1.1 CONCEPTO TÉCNICO No.	CT-7169
1.2 ÁREA:	Análisis y Mitigación de Riesgos
1.3 COORDINACIÓN:	Estudios y Conceptos Técnicos
1.4 REFERENCIA CRUZADA RADICADO FOPAE:	2013ER23630
1.5 RESPUESTA OFICIAL No.	RO-67443

2.1 SOLICITANTE:	Curaduría Urbana No 2
2.2 PROYECTO:	"Vivienda"
2.3 LOCALIDAD:	18. Rafael Uribe Uribe
2.4 UPZ:	54. Marruecos
2.5 BARRIO O SECTOR CATASTRAL:	Barrio Playón La Playita III
2.6 DIRECCIÓN:	Calle 49 I Sur No 11D-18 (*)
2.7 CHIP:	AAA0010KEAW (*)
2.8 MANZANA CATASTRAL:	54
2.9 PREDIO CATASTRAL:	03
2.10 ÁREA (Ha):	0.0096 (*)
2.11 FECHA DE VISITA: **FECHA DE EMISIÓN:**	Enero 14 de 2014 Enero 17 de 2014

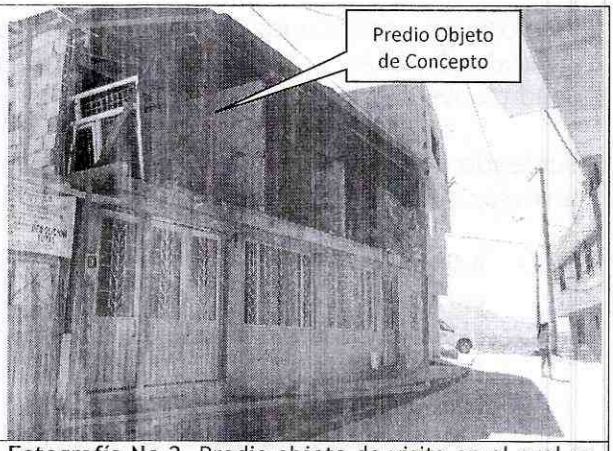
En el momento de la visita técnica al predio objeto del presente concepto técnico, se encontró construida una edificación de dos (2) niveles, conformada por mampostería parcialmente confinada. En el predio no se observaron evidencias de afectación por procesos de remoción en masa de carácter local en su interior, ni de carácter general en la ladera o zonas aledañas al predio evaluado (Fotografías No 1 y 2).

Finalmente y considerando que en la visita de campo efectuada al predio de la Calle 49 I Sur No 11D-18 (Fotografías 1 y 2), se encontró construida una edificación que posiblemente se ajusta a la descripción del proyecto incluido en el formato de solicitud GPR-FT-03 enviado por la Curaduría Urbana No 2; se recomienda a la Alcaldía Local de Rafael Uribe Uribe verificar si se ha cometido alguna infracción urbanística, para que si es del caso, lleve a cabo las acciones pertinentes dentro de su competencia como encargada del control urbano en su localidad.

Teniendo en cuenta los aspectos observados y evaluados en este concepto técnico, se considera que para la construcción del proyecto ubicado en la Calle 49 I Sur No 11D-18 de la Localidad de Rafael Uribe Uribe, **NO SE REQUIERE** adelantar la FASE II del estudio detallado de amenaza y riesgo por remoción en masa de acuerdo con lo establecido en la Resolución 227 de 2006; sin embargo, esto no exime al constructor del cumplimiento del resto de la normatividad vigente (Norma Sismo Resistente - Código de Construcción - Resolución de Legalización, etc.).
